SOBRE LA PLATAFORMA DE PARADA DE AUTOBÙS EN ARCO ISILLA

El caso que nos lleva a efectuar la denuncia, que sigue, es la plataforma realizada para parada del autobús urbano en el Arco Isilla de este municipio de Aranda de Duero, de la que, parece, que los servicios municipales pretenden clonar alguna más.

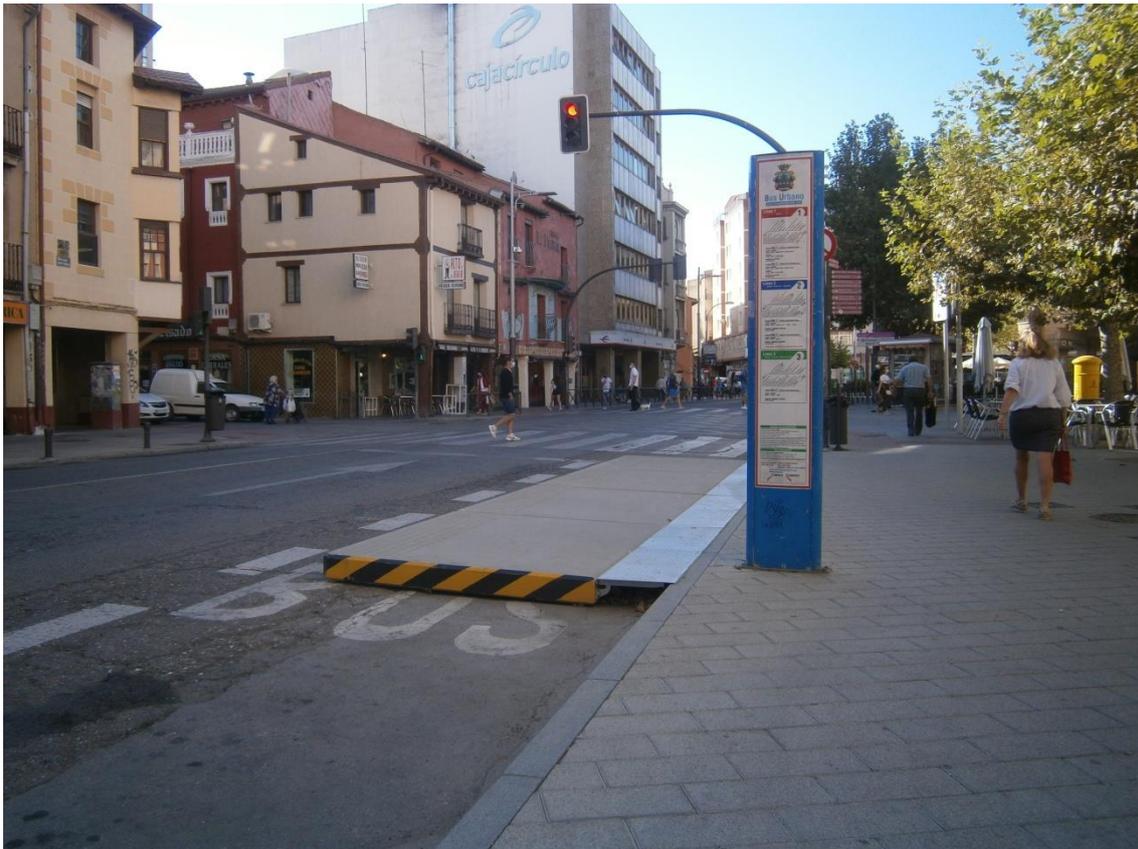
Esta franja de pavimento táctil no existe.

El tamaño de los caracteres de información no se ajustan al Art. 44 del Decreto 217/2001 (No son legibles por personas con dificultad visual leve).

El poste de información carece de sistema Braille

Esta franja ha sido realizada al lado del bordillo con unas acanaladuras, a conveniencia del que ha realizado las placas, sin seguir ninguna norma sobre suelo de pavimento táctil y sin contraste cromático amarillo.

Carece de estos elementos. Cualquier vehículo puede invadir la zona de parada e impedir el acercamiento del autobús

Ni dispone de marquesina ni de ningún elemento isquiático

La presencia de las paradas se señalará en el pavimento mediante la colocación de una franja de detección tacto-visual de acanaladura, de 120 centímetros de ancho con contraste cromático elevado en relación con las áreas de pavimento adyacentes. Dicha franja transcurrirá en sentido transversal al de la línea de marcha a través de todo el ancho de la acera, desde la fachada, zona ajardinada o parte más exterior del itinerario peatonal, hasta la zona del bordillo.

Los caracteres de identificación de la línea tendrán una altura mínima de 14 centímetros y contrastarán con la superficie en la que se inscriban

Los postes correspondientes a las paradas contarán con información sobre identificación y denominación de la línea en sistema Braille.

Junto al bordillo de la parada, se instalará una franja tacto visual de tono y color amarillo vivo y ancho mínimo de 40 centímetros.

El ámbito de la calzada anterior, posterior y de la misma parada ha de protegerse con elementos rígidos y estables que impidan la invasión de vehículos que indebidamente obstaculicen la aproximación que debe realizar el autobús para que la rampa motorizada alcance el punto correcto de embarque.
